Добавление 147 — Правила № 148 ООН

Поправка 2

Единообразные предписания, касающиеся официального утверждения устройств световой сигнализации (огней) для механических транспортных средств и их прицепов

«Рис. А3-1

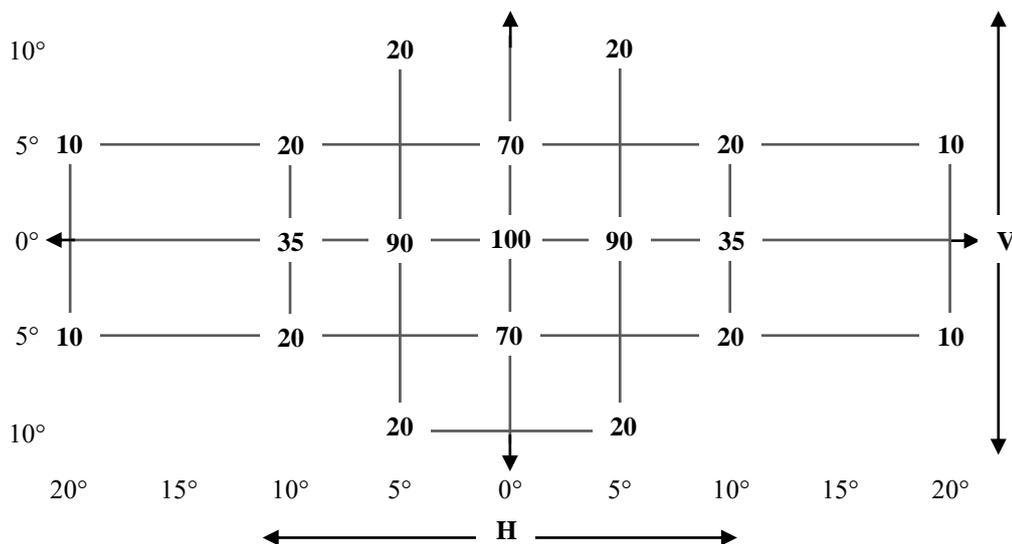
Пункт 2.1, рис. А3-1 изменить следующим образом:

Стандартное распределение света передних и задних габаритных, стояночных, контурных огней, сигналов торможения и указателей поворота

Рис. А3-Х

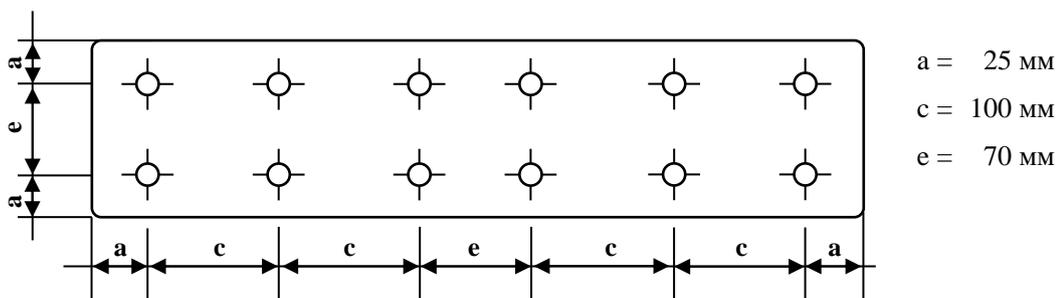
Пункт 3.2, рис. А3-Х изменить следующим образом:

«3.2 Категория 1b — широкая табличка (520 x 120 мм)

Точки измерения для таблички размером 520 x 120 мм
